# Collaudo del Database Topografico della Provincia di Varese

## Collaudo della ricognizione

*Foto 193 e 194 – Individuazione del civico mancante*

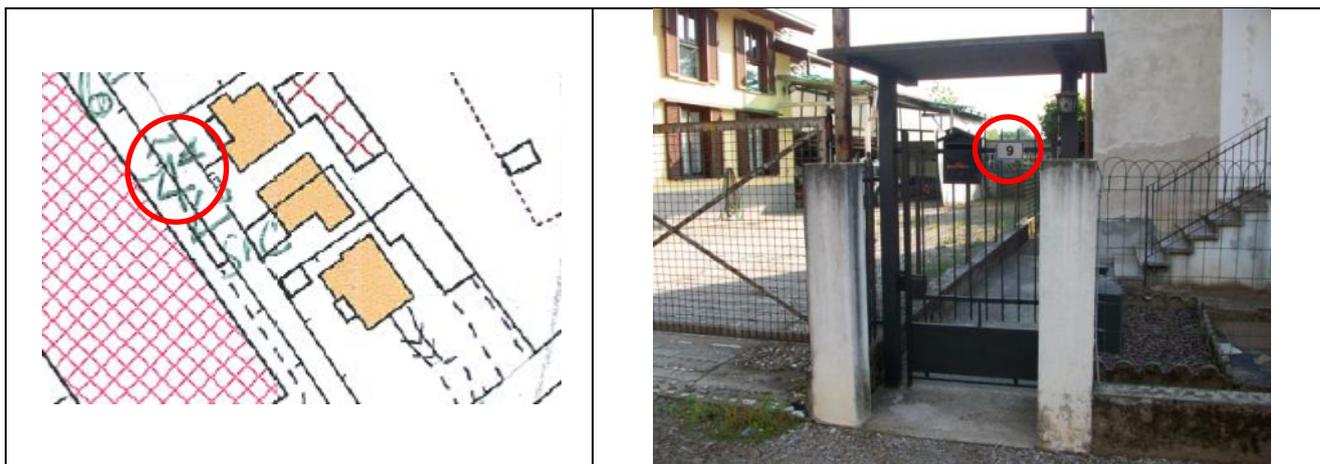
- Non è stato segnalato il civico 9 di via Vigna Masera;

*Foto 197 e 198 – Individuazione del civico mancante*

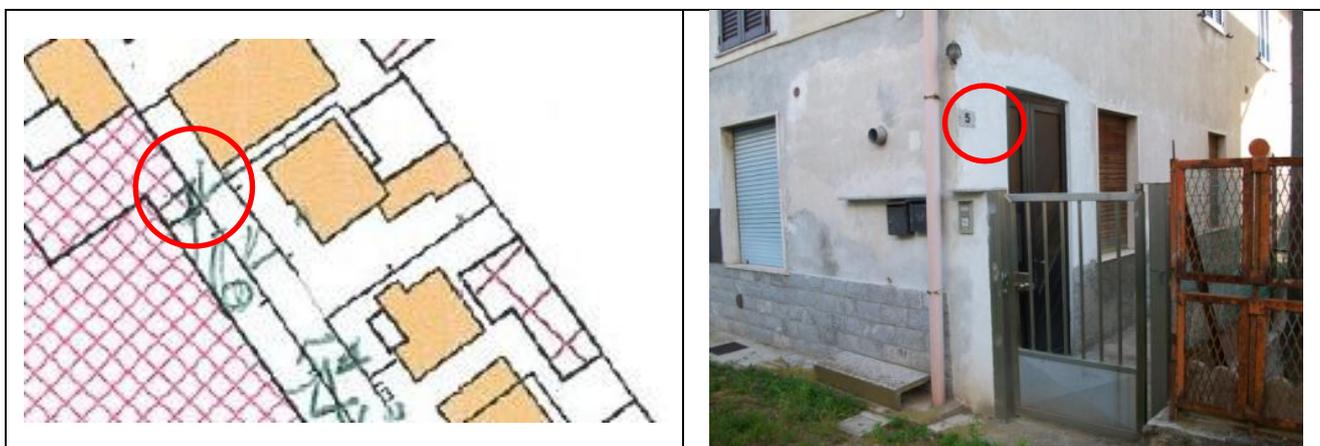
- Non è stato segnalato il civico 5 di via Vigna Masera;

Foto 199 e 200 – Individuazione del civico mancante

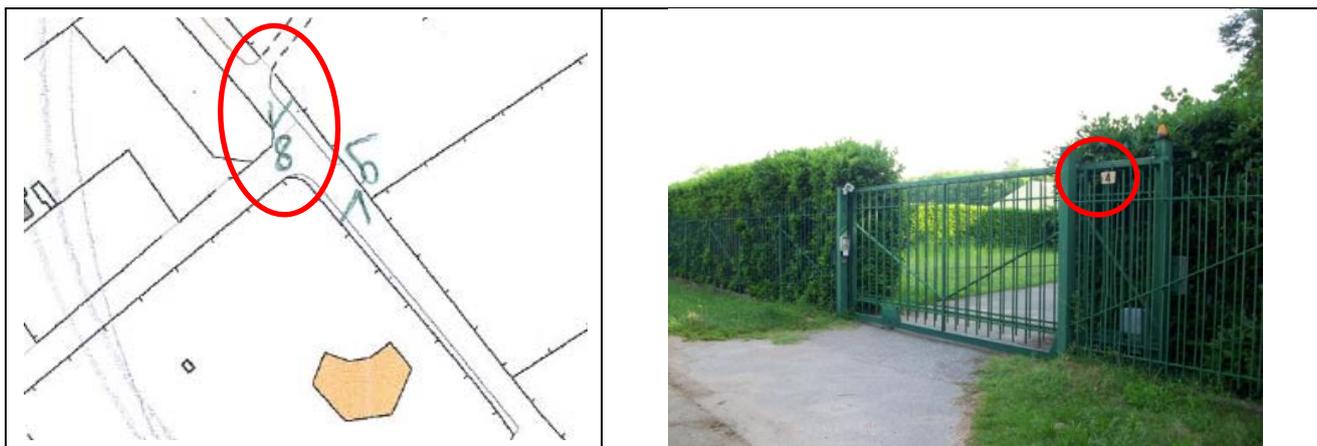
- Non è stato segnalato il civico 4 di via della Viola;

Foto 201 e 202 – Individuazione del civico mancante

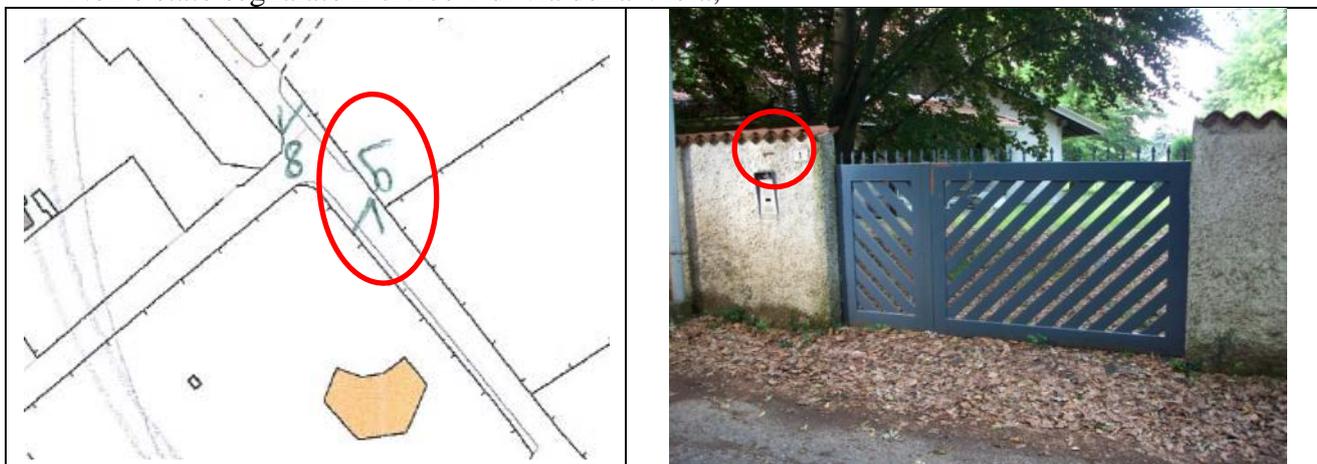
- Non è stato segnalato il civico 1 di via della Viola;

Foto 203 e 204 – Individuazione del civico mancante

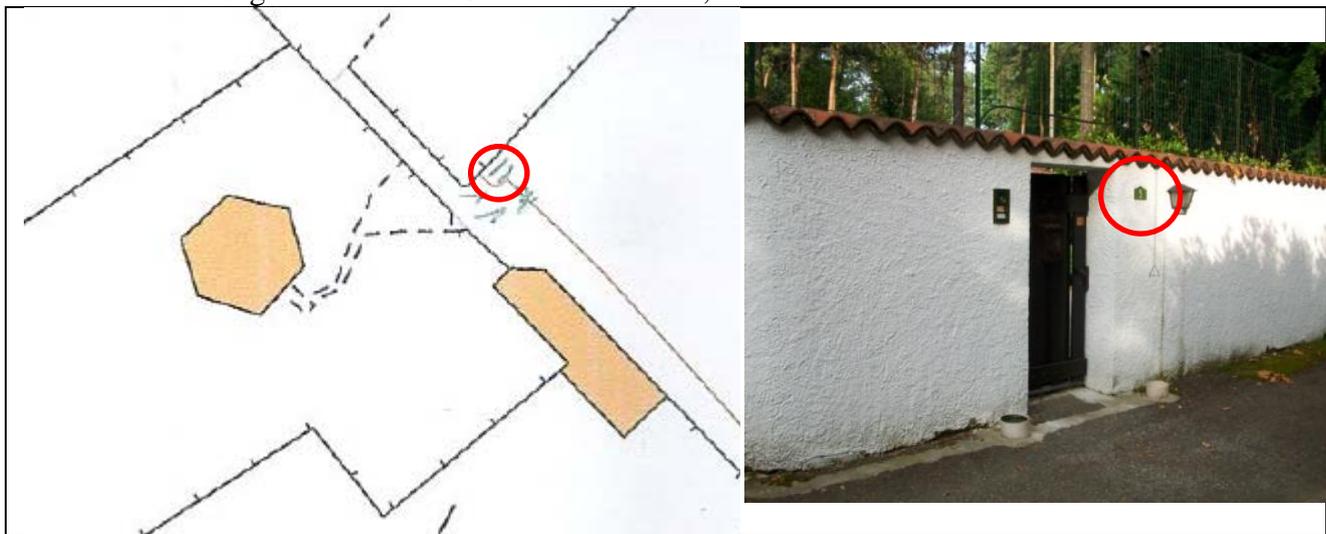
- Non è stato segnalato il civico 5 di via Ronchetto;

*Foto 205 e 206 – Individuazione del civico mancante*

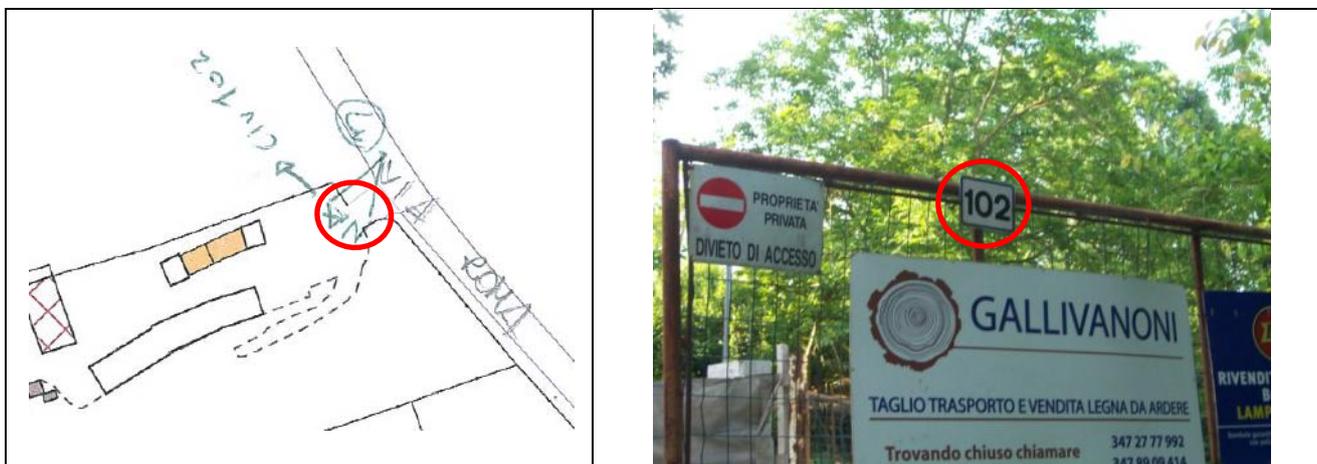
Non è stato segnalato il civico 102 di via Roma;
